## **S a t z u n g**

### **zur Änderung der in Anlage 1 und Anlage 2 aufgeführten Bebauungspläne hinsichtlich der Zulassung von Dachaufbauten**

**Änderungssatzung von Bebauungsplänen hinsichtlich der Zulassung von Dachaufbauten (Dachgauben) ab einer Dachneigung von 28°**

**Änderungssatzung von Bebauungsplänen hinsichtlich der Zulassung von Schleppgauben und deren abgewandelte Sonderform (Ochsenaugengauben und Fledermausgauben) ab einer Dachneigung von 38°**

§ 2 (1) a. SATTELDACHGAUBE  
(giebelständige Gaube)

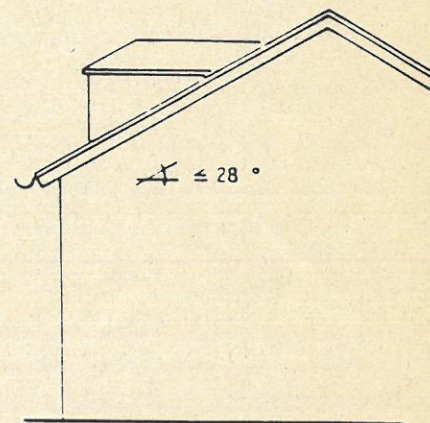
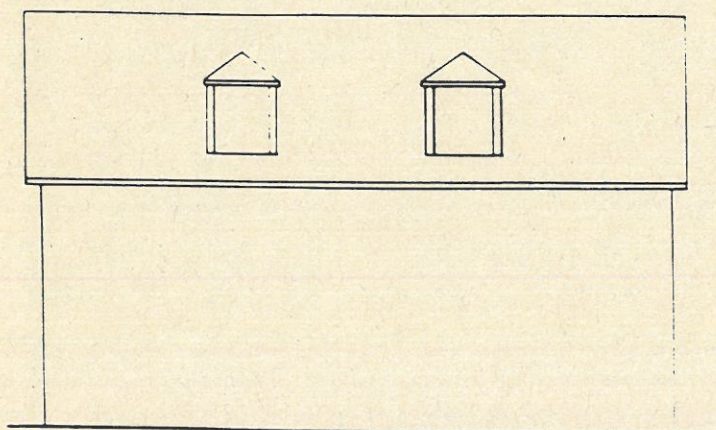
- a) Giebelständige Gauben mit Sattel- und Walmdach,
- b) Dreiecksgauben.

§ 2 (2) a. SCHLEPPGAUBEN

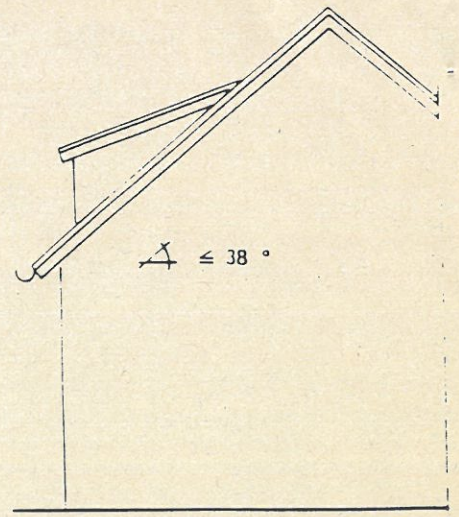
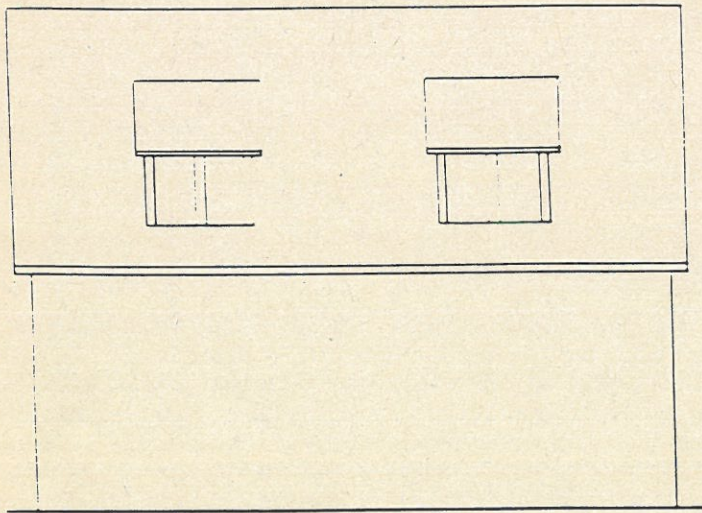
- a) Schleppgauben und
- b) deren abgewandelte Sonderform wie Ochsenaugengauben und Fledermausgauben.

§ 3 (2) und (3)

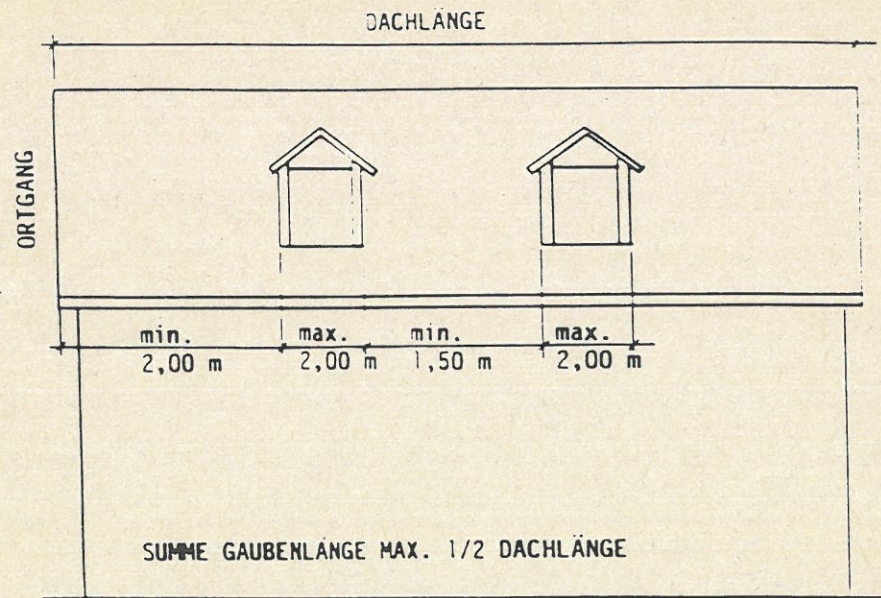
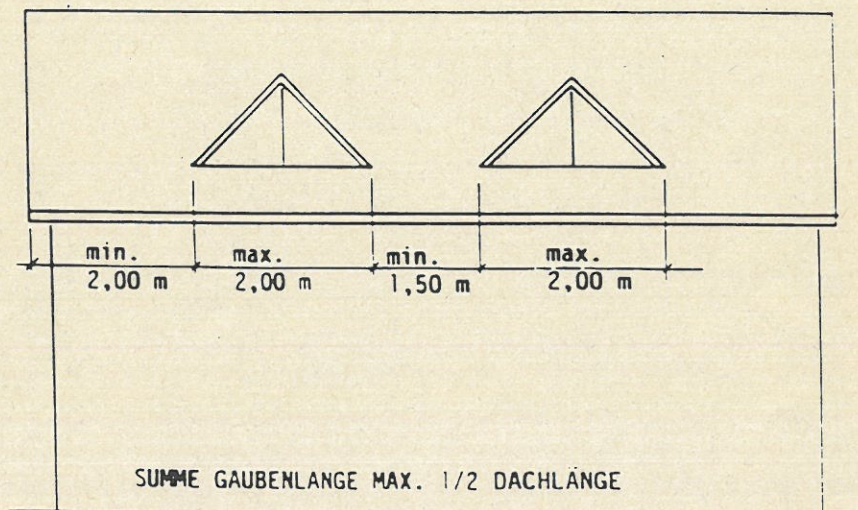
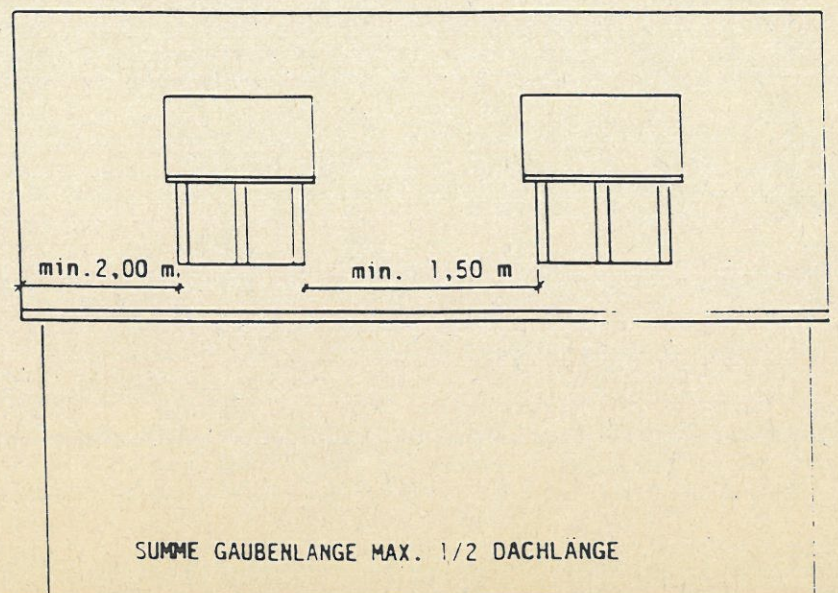
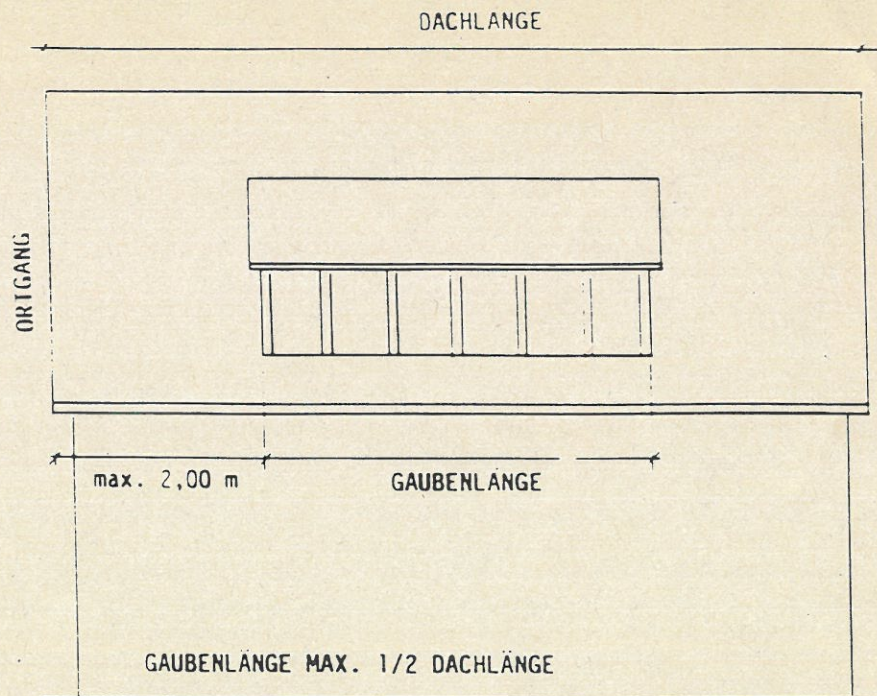
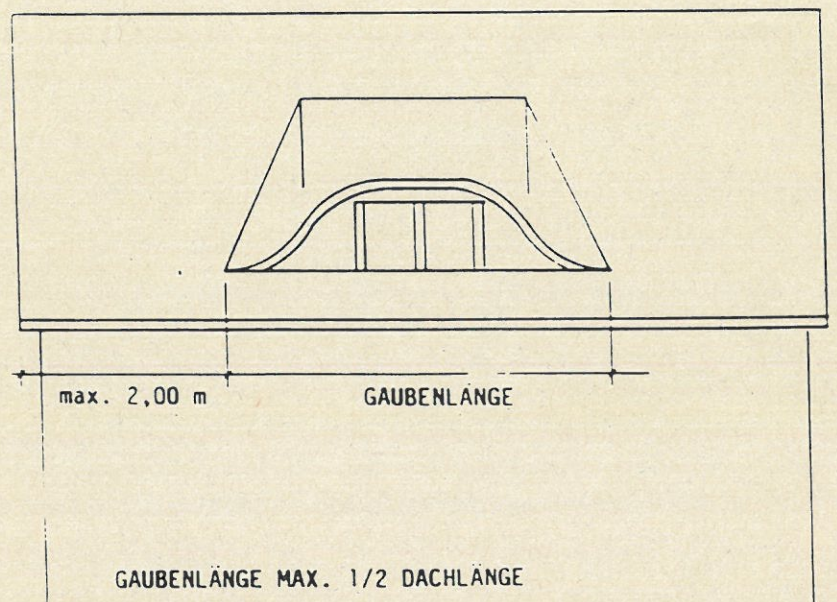
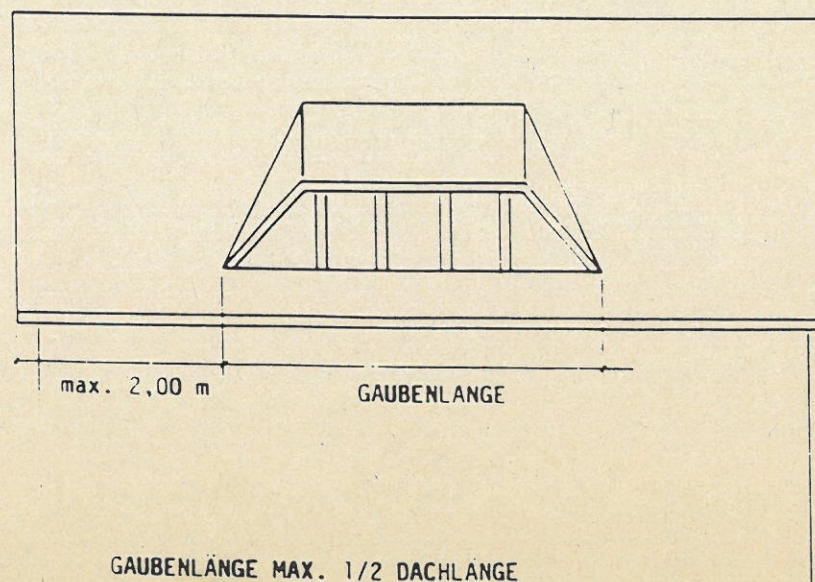
- (1) Dachaufbauten sind so zu wählen und zu gestalten, daß sie mit der Art des Gebäudes nach Form, Maßstab, Werkstoff, Farbe und Verhältnis miteinander übereinstimmen und nicht verunstaltend wirken.
- (2) Die Länge der Gaube bzw. die Summe der Längen einzelner Gauben darf die Hälfte der Dachlänge nicht überschreiten. Die Länge der einzelnen Gaube nach § 2 Abs. 1 darf 2,00 m nicht überschreiten.
- (3) Vom Ortgang (Dachkante) ist ein Mindestabstand von 2,00 m und zwischen den Gauben ein Mindestabstand von 1,50 m einzuhalten.
- (4) Die maximale Höhe der Gauben darf, gemessen von der Oberkante Dachhaut des Anschnittes mit dem Hauptdach an der Traufe bis Oberkante Dachhaut (Traufe) am Dachaufbau, 1,40 m nicht überschreiten.

§ 3 (4) und (5)

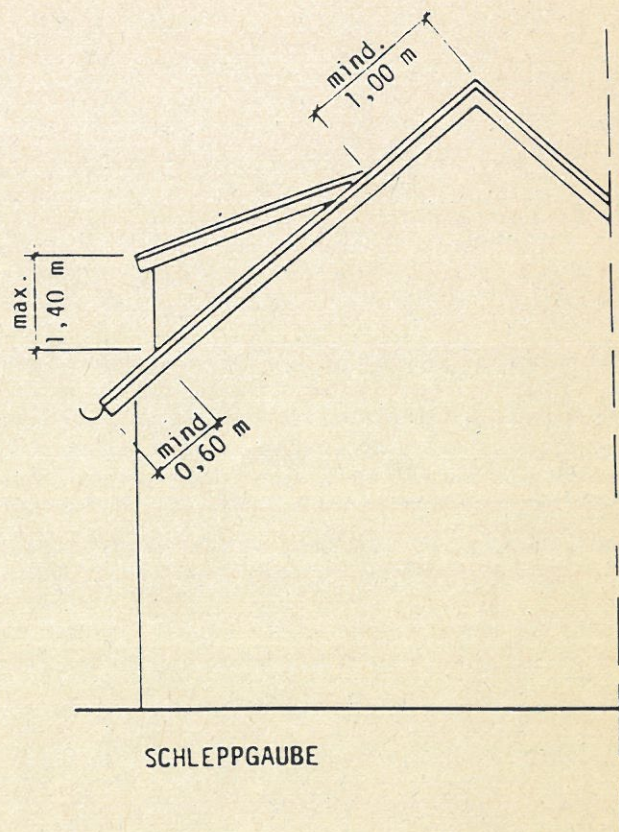
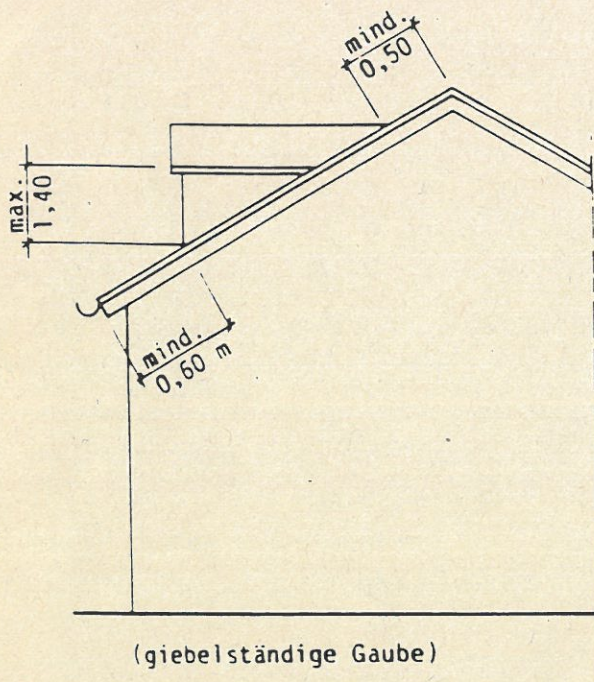
Der Abstand des Anschnittes zur Traufe muß mindestens 0,60 m umfassen.

- (5) Der Anschnitt des Gaubendaches mit dem Hauptdach muß
  - a) bei Schleppgauben mindestens 1 m
  - b) bei giebelständigen Gauben mindestens 0,5 man der Dachhaut gemessen unter dem Hauptfirst liegen.
- (6) Die Dachneigung der giebelständigen Gauben, mit Ausnahme der Dreiecksgauben, darf von der Dachneigung des Hauptdaches maximal 5° abweichen.
- (7) Die Ortgangseiten der Dreiecks- und giebelständigen Gauben müssen gleichschenkelig sein.
- (8) Es dürfen auf einer Dachfläche nur Dachaufbauten gleicher Art und Größe hergestellt werden. Dachaufbauten und Dachflächenfenster auf einer Dachfläche sind nicht zulässig.
- (9) Die Gauben sind in Material und Farbe wie das Hauptdach einzudecken. Seiten- und Stirnflächen sind in Farbe und Material der Dachdeckung des Hauptdaches anzupassen oder mit Holz zu verkleiden oder mit einem Putz zu versehen.
